Avis IRSN/2019-00105

Objet : EDF - Réacteur électronucléaire n°1 du CNPE de Nogent-sur-Seine - Retrait de manchettes thermiques sur les positions non grappées du cercle 3 du couvercle de cuve pour une durée de 2 cycles

Figure 1 : positions non grappées objets de la modification

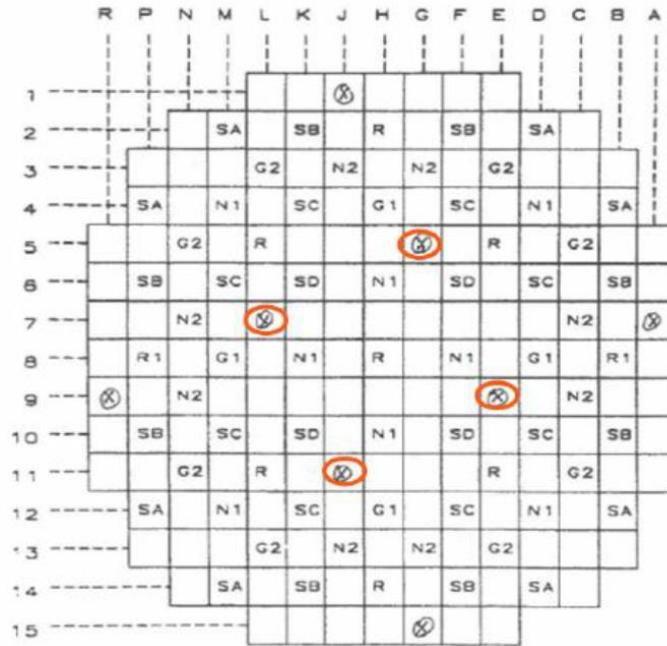
Étant donnés les délais contraints de l'expertise et les réserves présentées ci-dessus, évoquées en réunion avec EDF et l'ASN le 18 avril 2019, EDF a restreint la présente demande de modifications aux « *positions non grappées du cercle 3 [qui présenteront un seuil d'usure supérieur au critère de réparation lors des contrôles altimétriques réalisés en début d'arrêt de tranche de 2019] du couvercle de cuve 1300 MWe de Nogent 1 pour une durée de deux cycles* ».

En conclusion, au vu des derniers éléments présentés par EDF, l'IRSN estime que la modification, consistant en la suppression de la manchette thermique sur les positions non grappées du cercle 3 du couvercle de la cuve du réacteur n°1 de Nogent pour une durée limitée à deux cycles de fonctionnement, est acceptable, et permettra de limiter la dosimétrie pour les intervenants qui serait induite par un remplacement des manchettes concernées.

Figure 2 : schéma d'un adaptateur de guide de grappe et de sa manchette thermique (en rouge).

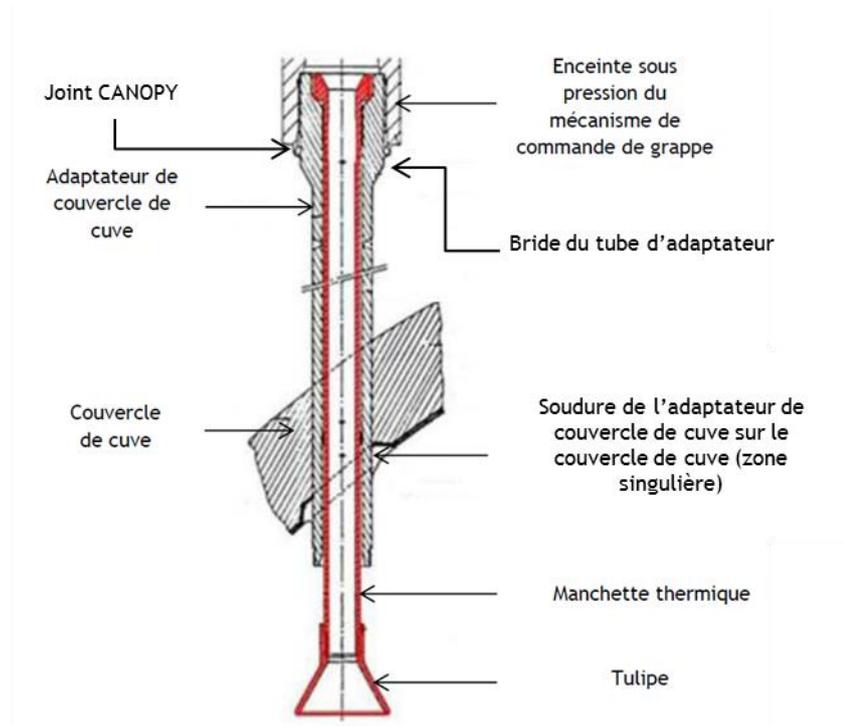
EDF a transmis un dossier de justification analysant l'impact du retrait de la manchette thermique vis-à-vis de la tenue mécanique, pour les différentes zones concernées (Figure 2), à savoir :

- le tube d'adaptateur et sa soudure en surface interne de la calotte (zone singulière car sensible à la fatigue thermique) ;
- la bride d'adaptateur (hors joint CANOPY) ;
- le joint CANOPY (zone sensible à la fatigue thermique).

Le risque identifié pour le joint CANOPY et la zone singulière du tube d'adaptateur est un risque de fissuration par fatigue thermique. En cas de fissure au niveau d'une de ces zones, l'intégrité du circuit primaire pourrait être compromise, du fait de l'apparition d'une fuite au niveau du couvercle de cuve. EDF estime par argumentaire que la suppression de la manchette thermique a peu d'impact sur les écoulements dans le tube adaptateur et considère applicable l'analyse initiale relative au risque de fissuration par fatigue thermique.

Or, comme indiqué ci-dessus, en l'absence de manchette thermique, l'écoulement au sein du tube d'adaptateur est fortement modifié. Une démonstration spécifique doit donc être apportée sur ce point, l'argumentaire initial présenté par EDF étant insuffisant.

Compte tenu de l'ensemble de ces éléments, l'IRSN estime qu'un endommagement du tube d'adaptateur ou du joint CANOPY à la suite d'une fissuration par fatigue thermique ne devrait pas survenir au cours des deux prochains cycles de fonctionnement de la tranche de Nogent 1, et considère que les moyens mis en œuvre en terme de suivi en exploitation sont suffisants pour détecter, le cas échéant, une éventuelle fuite. Enfin, les contrôles en arrêt de tranche permettront de s'assurer de l'absence de fuite au niveau des joints CANOPY.
